DETERMINAZIONE DEL DIRIGENTE SERVIZIO VIA/VINCA 10 ottobre 2024, n. 559

[ID VIP 10833] - Parco fotovoltaico, della potenza di 40,69 MWP e delle relative opere di connessione alla RTN, da realizzarsi nei Comuni di Lecce, Cellino San Marco, San Donaci, Guagnano, Campi Salentina, Squinzano, Trepuzzi e Surbo (LE).

Istanza per il rilascio del Provvedimento di VIA statale ex art. 23 del D.lgs. n. 152/2006 e ss.mm.ii.

Relazione tecnica a supporto dell'istruttoria sul progetto
ID_VIP 10833

Figura 2: stralcio PPTR con inserimento catastale impianto e buffer di 500 da zona industriale di Surbo

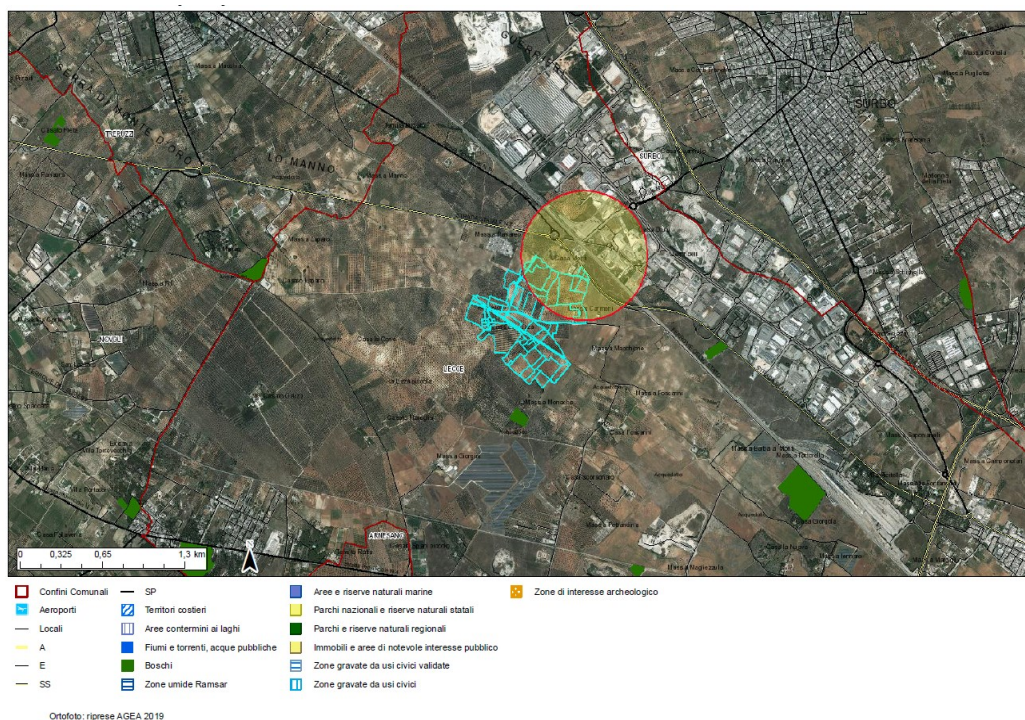
- **ricade parzialmente** in un perimetro i cui punti distano non più di 500 m da zone a destinazione industriale, artigianale e commerciale (lett.c-ter - area industriale di Surbo) (vedi fig.2)

Figura 3: area di impianto du cartografia BP – PPTR (nel cerchio in rosso area boscata)

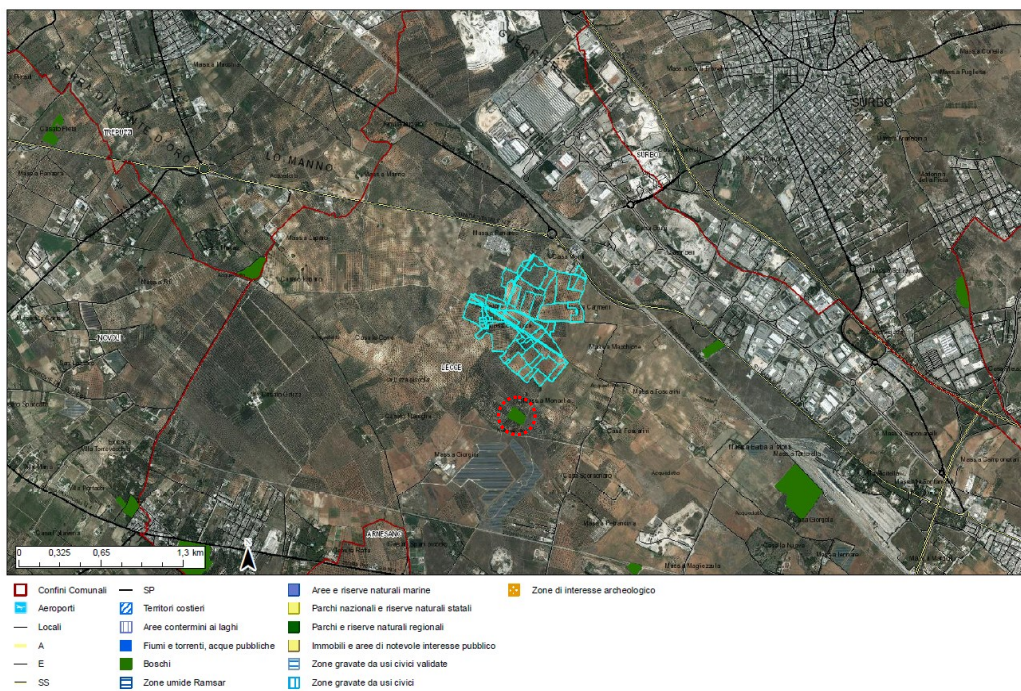
- **non ricade**, per la rimanente parte, nella fascia di rispetto dei beni sottoposti a tutela ai sensi della Parte II o dell'art.136 del D.Lgs n.42/04 (500 m per impianti fotovoltaici). Si segnala comunque che la porzione meridionale dell'area di impianto (zona C) dista meno di 500 da area boschiva censita come BP dal PPTR (fig.3).

Figura 4: are non idonee ex R.R. 24/2010 e superficie catastale di impianto

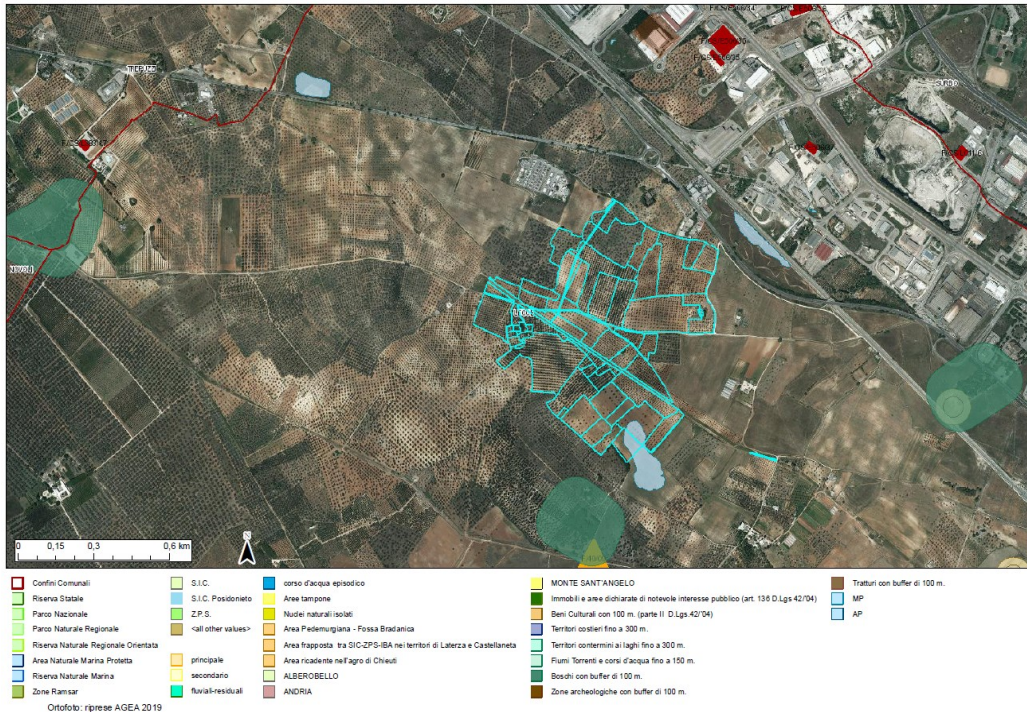
L'area di impianto non ricade tra quelle indicate come *non idonee* ai sensi del regolamento regionale n. 24 del 2010, fatta eccezione per una porzione del Zona C interessato da perimetrazione P.A.I. Puglia (pericolosità idraulica- fig.4). L'area ricadente nella perimetrazione P.A.I., in base agli elaborati di progetto, non è interessata dall'installazione dei pannelli e delle opere di connessione (fig.5).
